OPTISCHE UNTERSCHIEDE DER SPANNROLLE 55739

TECHNISCHE INFO NR. 1962

Bild 1: 55739 (alte Ausführung)

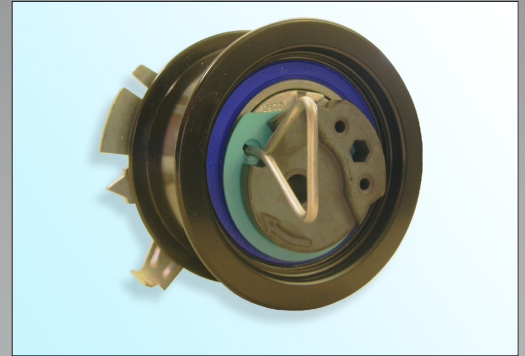
Im Rahmen der ständigen Weiterentwicklung unserer Produkte wurde die Spannrolle 55739 modifiziert. Diese Technische Information zeigt die optischen Merkmale der alten Ausführung und der neuen Ausführung.

- Excenter aus Sintermetall
- Oberflächenbeschichtung E-Coat (schwarz)
- blaue Lagerdichtung

- Excenter aus gegossenem Aluminium
- Oberflächenbeschichtung Zink-Phosphor (hellbraun)
- braune oder blaue Lagerdichtung

Die alte Ausführung der Spannrolle entfällt nicht und kann weiterhin verwendet und nach Angaben der Fahrzeughersteller montiert werden!

Bei der Montage der neuen Ausführung darauf achten, dass die Oberflächenbeschichtung der Spannrolle nicht beschädigt wird.
